**Modulo per la presentazione delle osservazioni per i piani/programmi/progetti sottoposti a procedimenti di valutazione ambientale di competenza statale**

ID: Codice procedura (ID\_VIP/ID\_MATTM):10844

Impianto per la produzione di energia elettrica da fonte eolica, costituito da 6 aerogeneratori della potenza complessiva di 37,2 MW, un sistema di accumulo da 25 MW e relative opere connesse in località "Rempillo" nel comune di Pitigliano (GR).

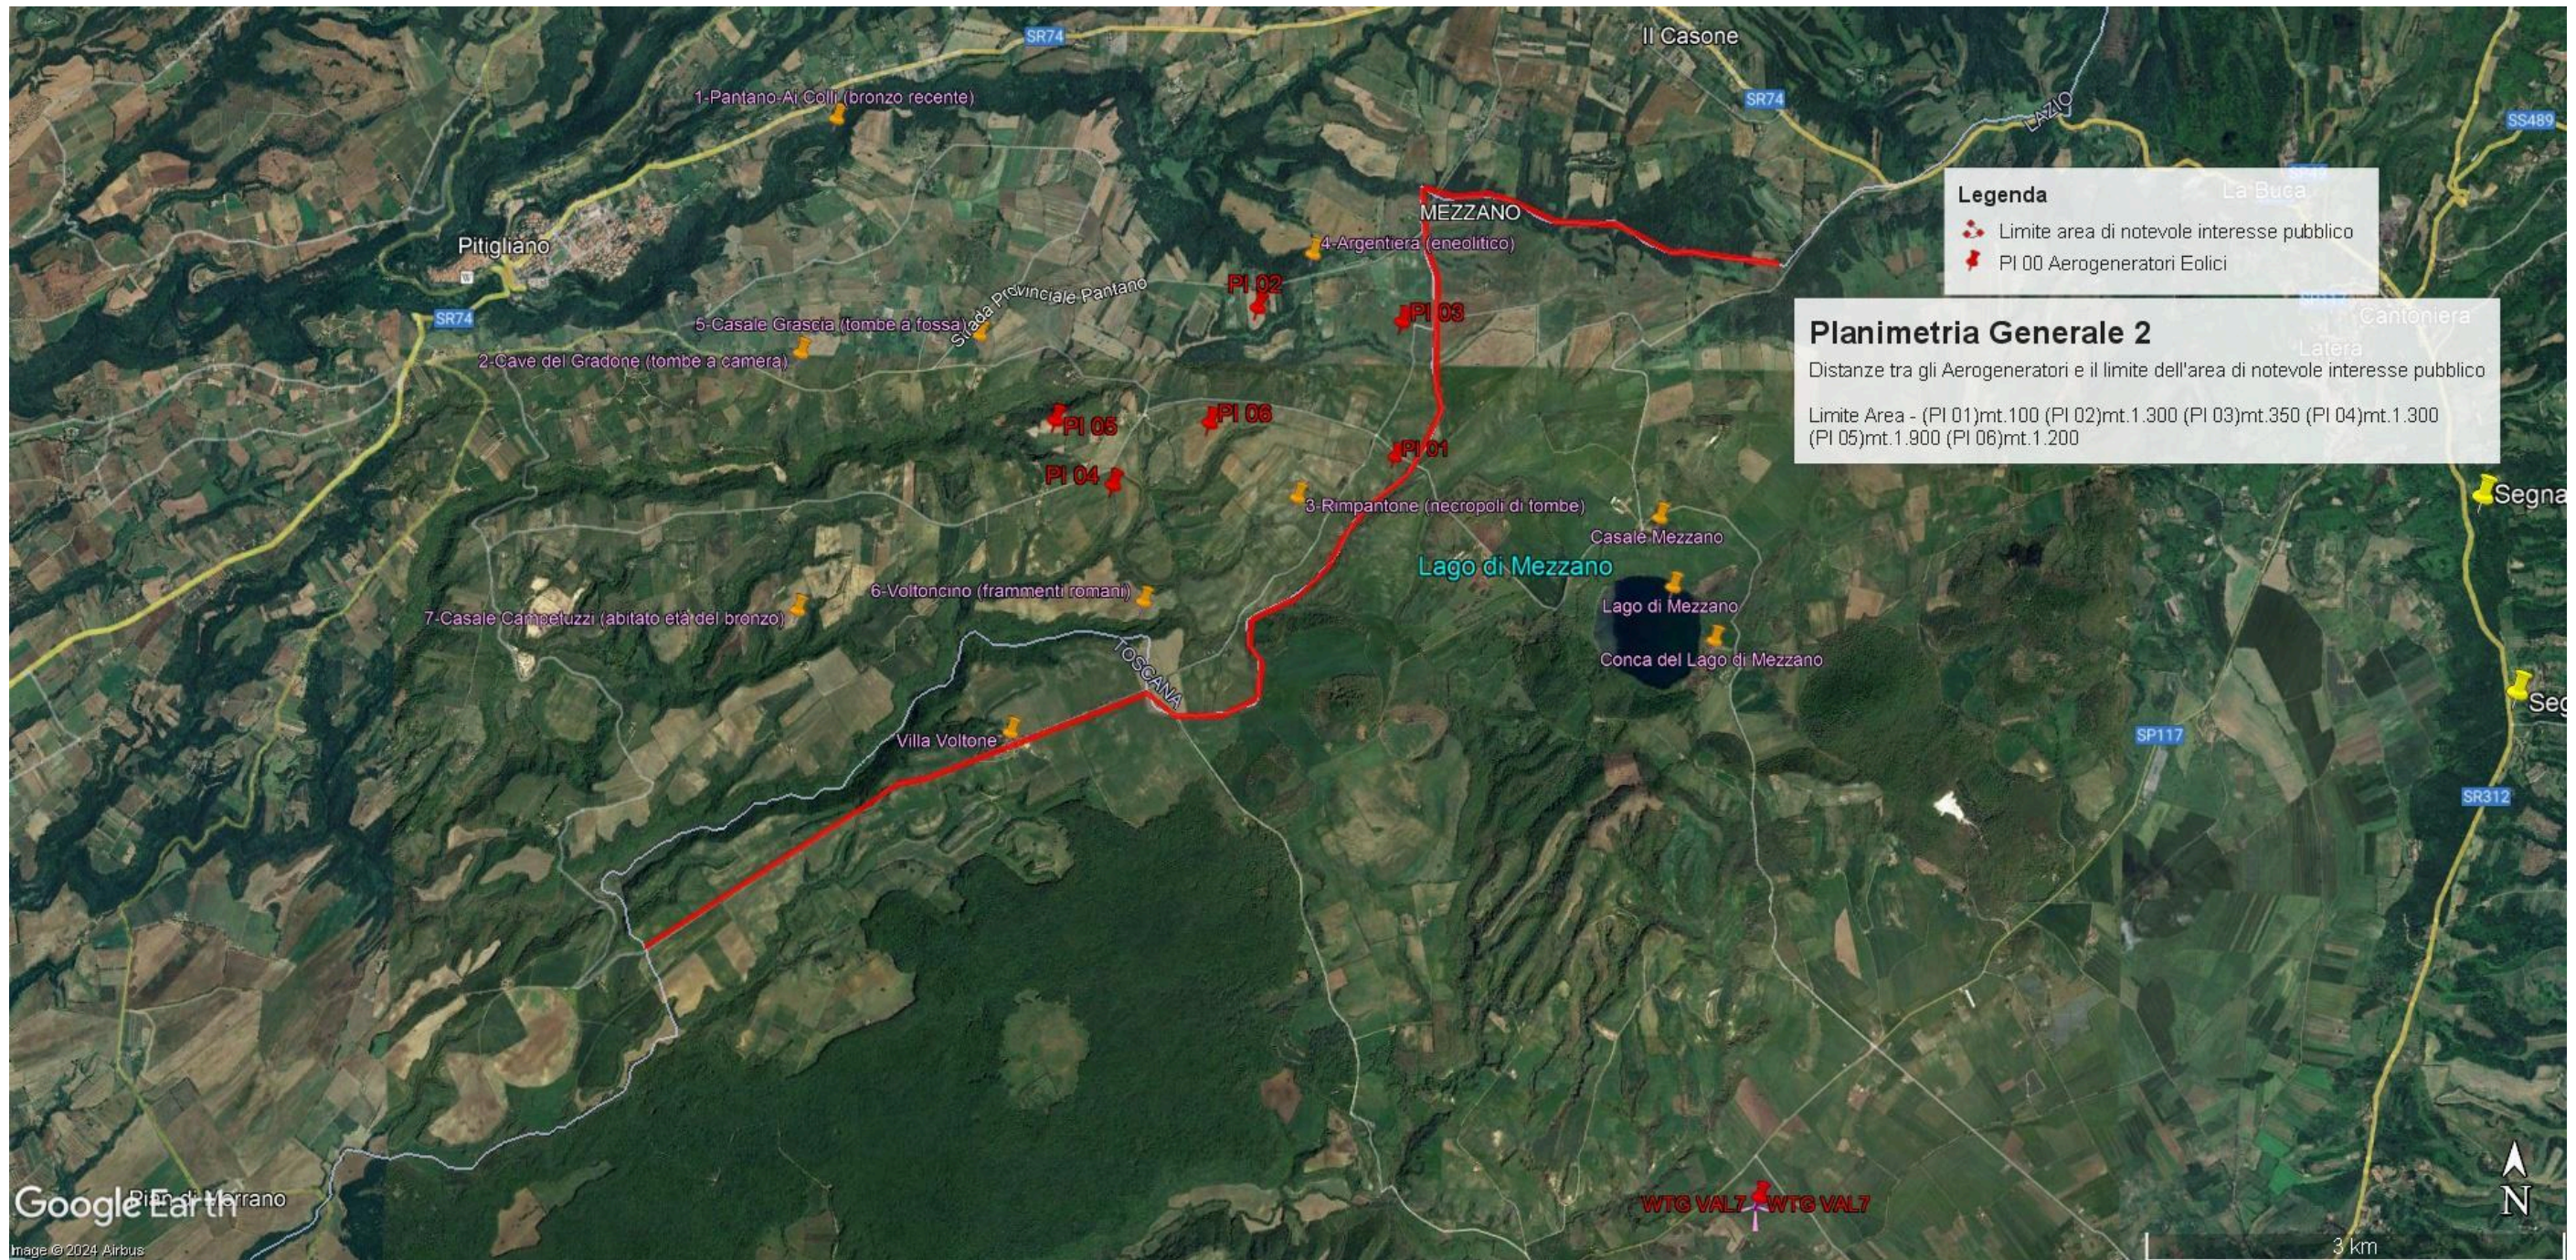
In sintesi, visti l'art. 20 comma 8 lettera c) quater del D.Lgs n 199/2021 e le Linee guida nazionali appena citate, considerato l'enorme impatto dell'impianto eolico industriale denominato "Rempillo" sulla zona paesaggistica di notevole interesse pubblico ben individuata nelle immagini

n.1 e n. 2 e sui Beni Culturali evidenziati nell' immagine n. 3 dell'Allegato alle presenti Osservazioni, per la collocazione delle pale P04 e P05 direttamente all'interno del perimetro di un'area archeologica e per gli impatti anche sull'area intermedia e vasta dei pregiati territori laziali della Tuscia settentrionale e in particolare di quelli del pitiglianese ricco di emergenze agricole, naturalistiche, storiche e archeologiche del periodo etrusco ma non solo, si chiede che venga negata l'autorizzazione all' insediamento dell'impianto eolico denominato "Rempillo".

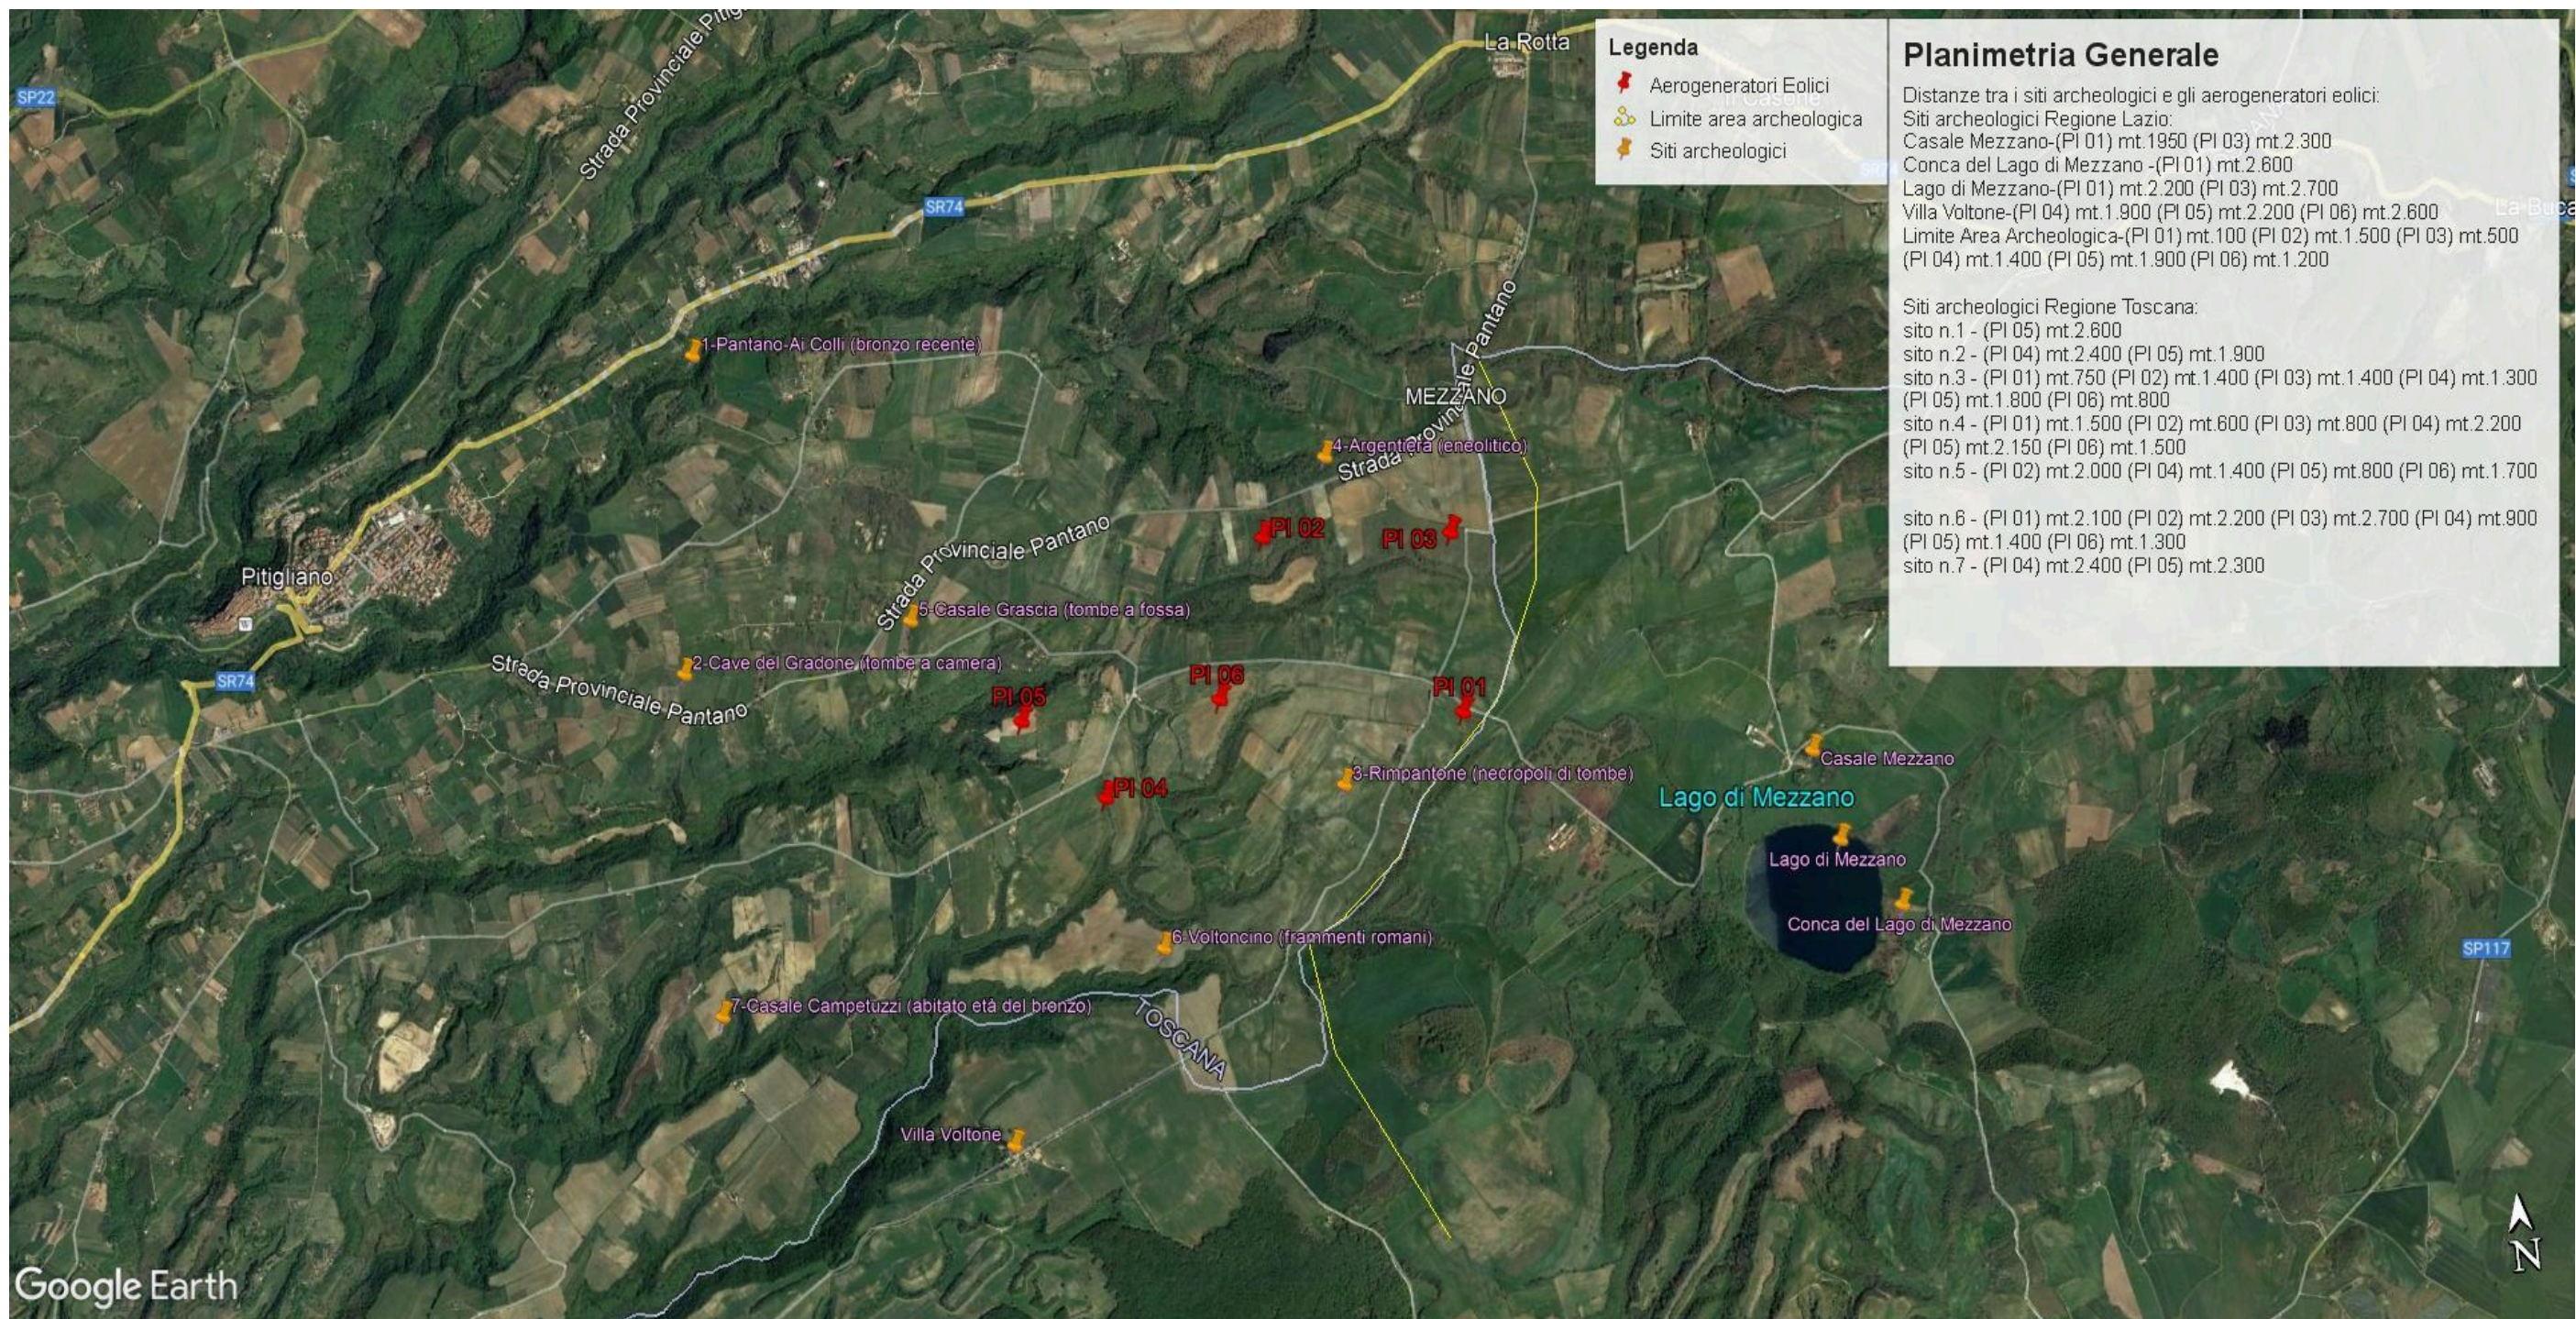
- h) Le zone di interesse archeologico evidenziate nell'immagine n. 3 a cui si aggiungono anche l'importante abitato protostorico di Sorgenti della Nova e Ruder del Castello altomedioevale che si trovano a circa 4 km dalle aree in cui è stato progettato l'impianto eolico industriale. Poco più lontano i resti del castello medioevale "Morrnacchio". Nell'area vasta le preziose necropoli eneolitiche (Poggi Alti) ed etrusche di Pitigliano, Sovana e Sorano. I pregiati prodotti agricoli come il vino bianco DOC di Pitigliano.

**Immagine n. 4** Situazione di saturazione da impianti FER nella provincia di Viterbo. Non sono riportati gli impianti fotovoltaici e agrivoltaici che hanno inciso per buona parte nel cumulo di impianti FER per superare già nel 2023 gli obiettivi del PNIEC assegnati alla Regione Lazio per il 20230.

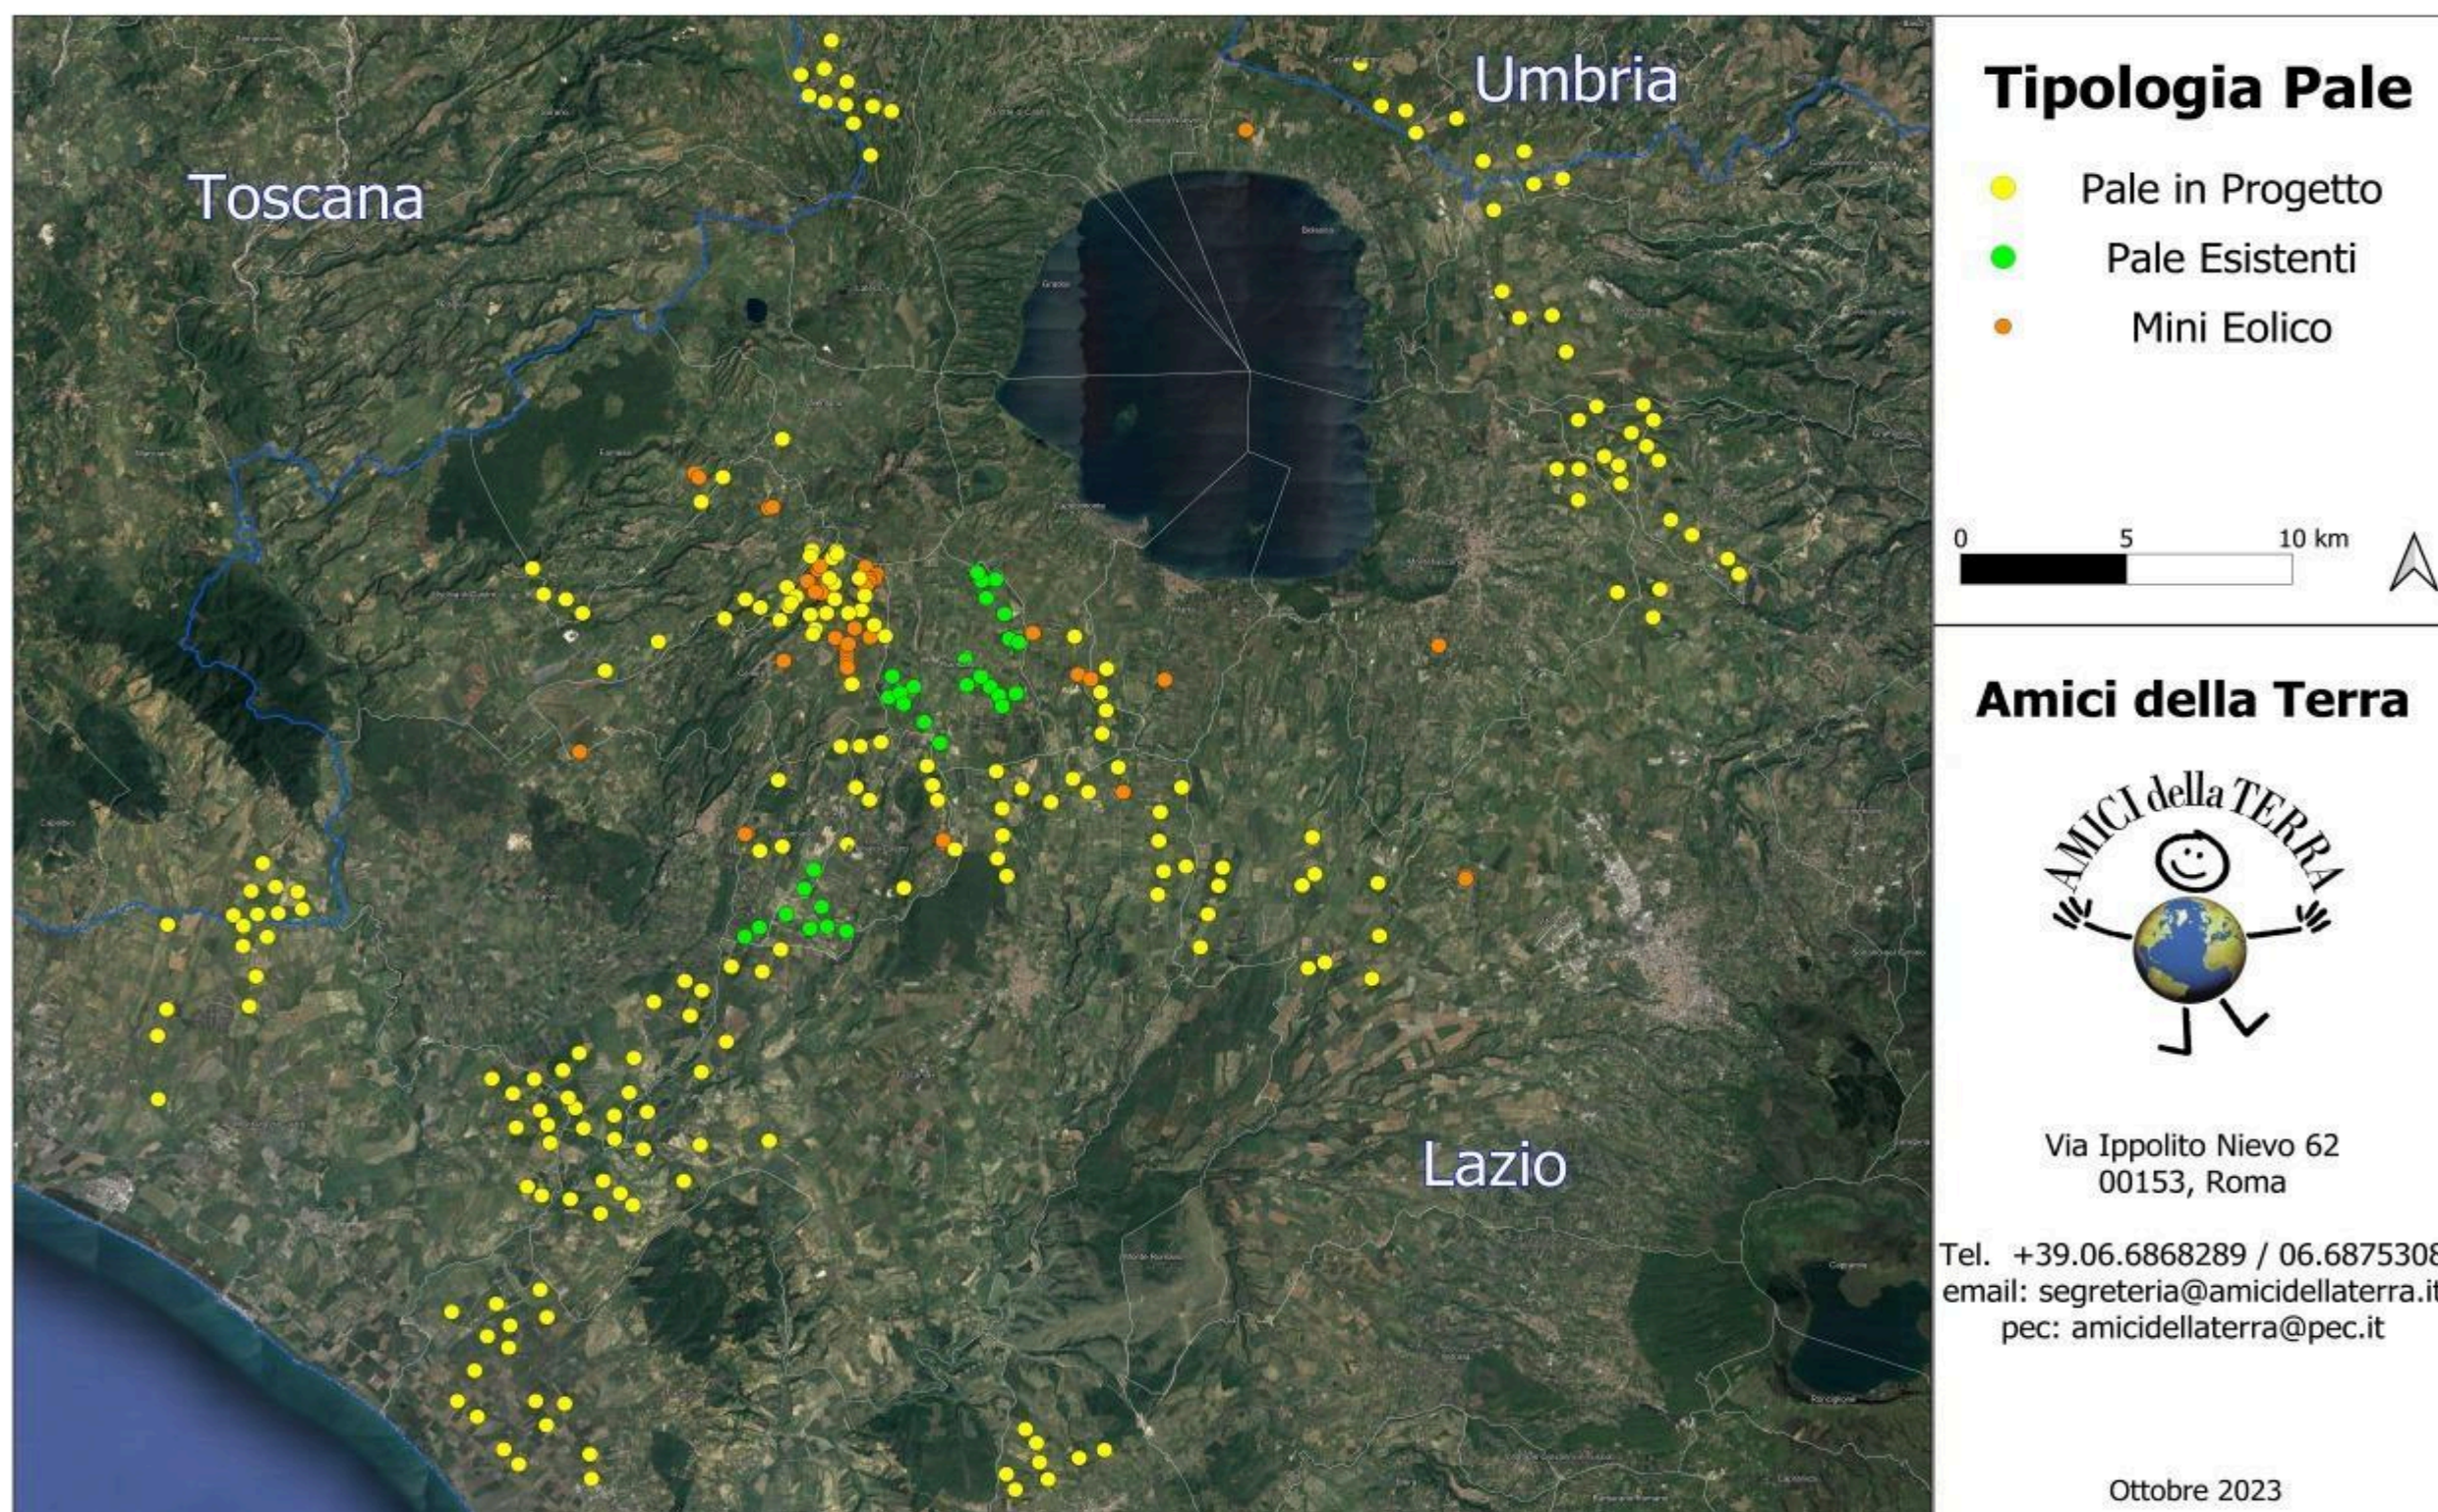
Quindi anche la Regione come Ente deputato dalla normativa nazionale a legiferare sulle aree idonee e non idonee si è espressa riguardo al fatto che abbia assolto ai doveri e alle quote stabilite dal PNIEC e in ambito regionale la provincia di Viterbo è stata quella con il più alto tasso di impianti FER tra tutte e quindi ormai satura ed il cumulo degli impianti FER installati, autorizzati e in progetto rappresenta una elevata criticità per la sostenibilità ambientale di ulteriori eventuali iniziative. L'impianto eolico “ Rempillo” pur essendo “esterno al confine provinciale e regionale ma nelle sue immediate vicinanze ( a soli 100 metri i primi due aerogeneratori) oltre ad impattare sul territorio e sulle economie di tre Comuni del Lazio ( Farnese, Valentano e Latera) si trova nelle fasce di rispetto dei Beni di notevole interesse pubblico come si è evidenziate nelle Osservazioni nn. 1 e 2 e crea anche degli impatti negativi anche sui beni naturalistici come verrà dettagliato nell'Osservazione n. 4. Inoltre andrebbe a sommarsi al già enorme cumulo di impianti eolici e fotovoltaici e geotermici che già creano una elevata criticità ambientale nella provincia di Viterbo e interferiscono anche con il territorio toscano come si può vedere dalle immagini nn. 4 e 5 dell'Allegato n. 1.
